Niet conform

Verslagnummer:
31/11072025/49167/54708/1

Inspectie adres: Negende Linielaan 46 - Bus 5D, Datum van de keuring: 11/07/2025
1000 Brussel (België) Eigenaar: Philips Helga
Type: Type lokalen: Appartement

Elektrisch bord

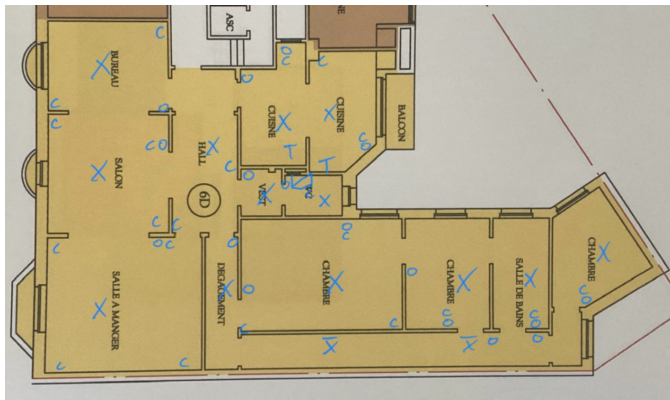
- Een of meerdere stopcontacten zijn niet van kinderbeveiliging voorzien. - oAfd 4.2.2.3.b; Afd 8.2.1; Afd 8.2.2
 - Het verdeelbord is onvoldoende gemarkeerd. Individuele markering, voedingsspanning en/of gevarendriehoek ontbreken. - oAfd 3.1.3.3; Afd 9.4.1

- Het eendraadsschema en situatieplan zijn niet aanwezig. - oAfd 3.1.2.1
 - De kringen, de onderbrekingstoestellen en of de beschermingstoestellen zijn niet duidelijk en zichtbaar gekenmerkt. - Afd 3.1.3

- De beschermingsgraad van de ruimte moet ten minste IPXX-D zijn voor ruimtes publiek toegankelijk en IPXX-B voor gewone ruimtes. - oAfd 4.2.2.3
 - Er bevinden zich differentieelstroombeschermingsinrichtingen van het type AC in de installatie, welke niet meer toegelaten zijn. - oAfd 5.3.5.3.a

- De aarding van de stopcontacten zijn niet aangesloten op de aardingsgeleider. - oAfd 5.3.5.2.b
- Extra opmerking: O.a. Stopcontact in hal
- Het verdeelbord is onjuist geplaatst. - oAfd 5.3.5.1
